IEC Publication 315-6
(First edition – 1991)

Methods of measurement on radio
receivers for various classes of emission –

Part 6: General purpose communication
receivers

CORRIGENDUM 1

Figure 4 – Résultats de la mesure des caractéristiques du temps de réponse c.a.g.
(voir 2.5.1 et 2.5.2)

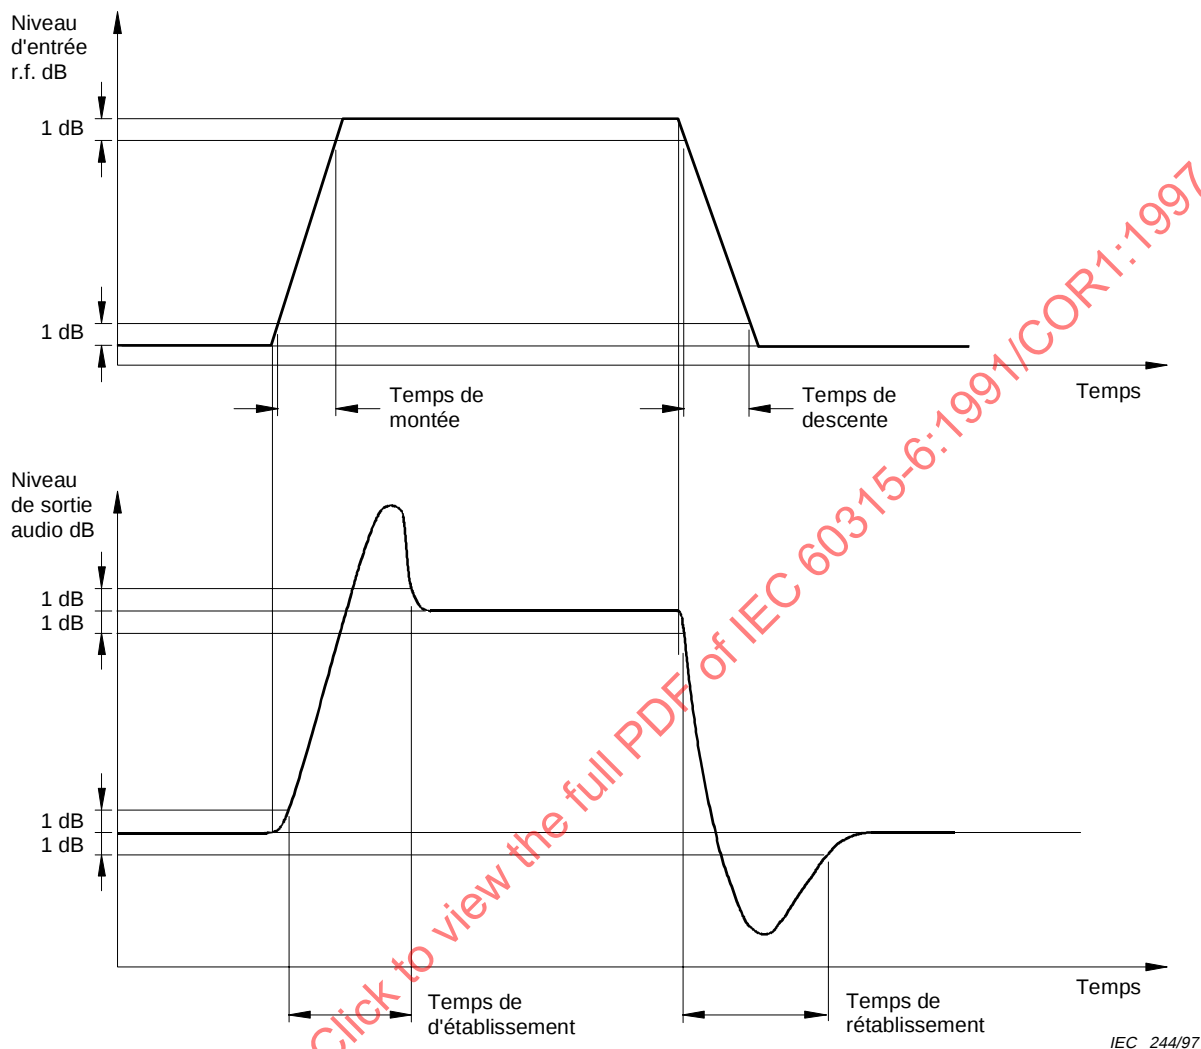
Page 48

Remplacer la figure 4 existante par la nouvelle figure 4 suivante:
